Mitwirkungsbericht Ortsplanungsrevision Ermensee

Vom Gemeinderat am 2. September 2021 verabschiedet.

Planteam S AG, Inseliquai 10, Postfach 3620, 6002 Luzern, Roger Michelin und Aron Affolter

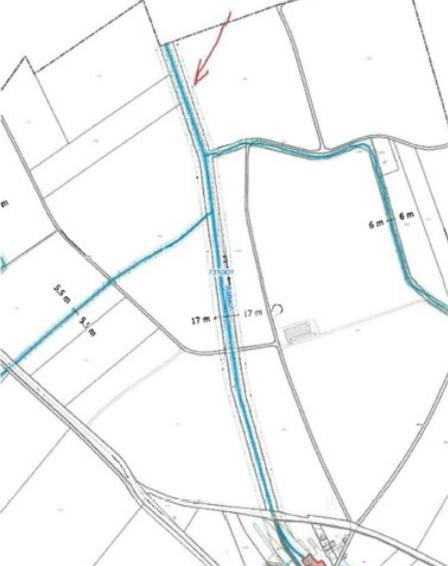
Im Rahmen der Mitwirkung beantragen wir, dass die Ausscheidung des Gewässerraumes am Aabach in der Wässerplatte mit dem Ziel überprüft wird, dass weniger Gewässerraum ausgeschieden wird.

An der vorgesehenen Ausscheidung eines Gewässerraumes von insgesamt 34 m am Aabach muss festgehalten werden.

Der Aabach ist gemäss kantonalem Richtplan ein «linienartiges Naturobjekt», es bestehen somit gewässerbezogene Schutzziele. Der Kanton wendet darum die entsprechende Berechnung gemäss Art. 41a Abs. 1 der eidg. Gewässerschutzverordnung GSchV an.

Gewässer in Gebieten mit gewässerbezogenen Schutzziele (gemäss Vorgabe Kanton):
 $6 \times 4.8 \text{ m} + 5.0 \text{ m} = 34 \text{ m}$

<p>Die 4.8 m entsprechen dabei der berechneten durchschnittlichen «natürlichen Gerinnesohlenbreite» des Aabaches.</p> <p>Damit wendet der Kanton die Berechnung der Gewässerraumbreite bei wichtigen Zuflüssen von Seen einheitlich an.</p> <p>Die Gemeinde hat sich beim Kanton vergeblich dafür eingesetzt, dass die Berechnung für «Übrige Gewässer» (Art. 41a Abs. 2 GSchV) mit geringerem Gewässerraum angewendet wird. In seiner schriftlichen Stellungnahme vom 28. Juni 2021 hat der Kanton dazu geschrieben, dass bei einer solchen Berechnung der Gewässerraum nicht genehmigt werden könnte: <i>Seitens BUWD sind wir der Ansicht, dass der Gewässerraum mit 34 m richtig festgelegt wurde und eine Verkleinerung nicht möglich ist. (...) Wir halten deshalb an unserer Einschätzung fest (...).</i></p>
